Til: Vand og VVM
Njalsgade 13
2300 København S

Sagsnummer: 2017-0006551

Høringssvar til Lovliggørelse af indgreb i beskyttet natur på Kalvebod Fælled

Figur 1. Vandet fra den beskyttede mose/strandeng er frosset på brinken af søen. Et bogstavligt talt fastfrosset billede af den dræning, som sø og kanal udgør.

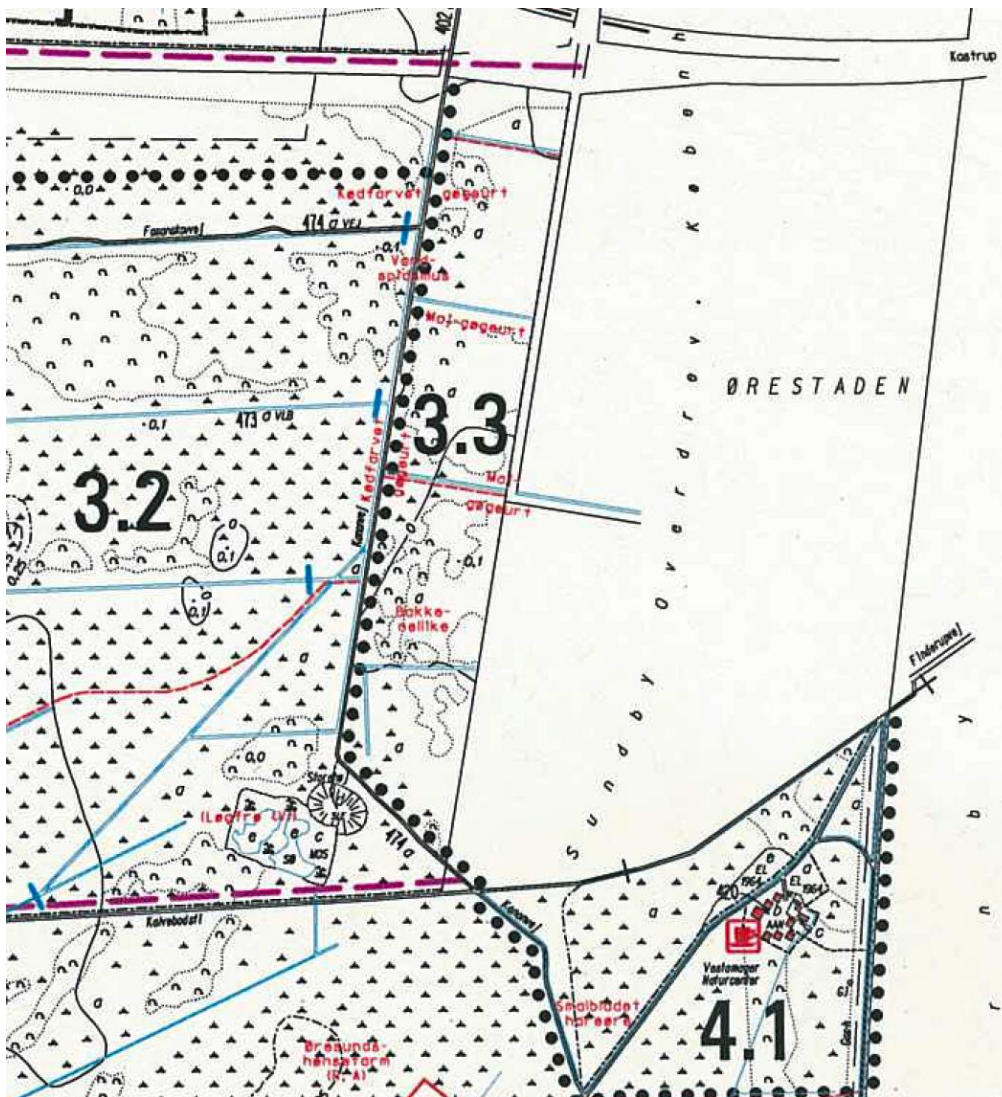
Søen og kanalen er gravet i en beskyttet mose/strandeng og dræner dette område (se figur 1). Der er derfor ikke kun tale om en tilstandsændring af selve det areal, hvor der er foregået arealinddragelse af beskyttet natur. En lovliggørende dispensation vil også betyde negativ tilstandsændring af den tilbageværende omgivende mose/strandeng, hvor der vokser mange fredede arter, indikatorarter, positivarter og særlig værdifulde positivarter (*-arter og **arter).
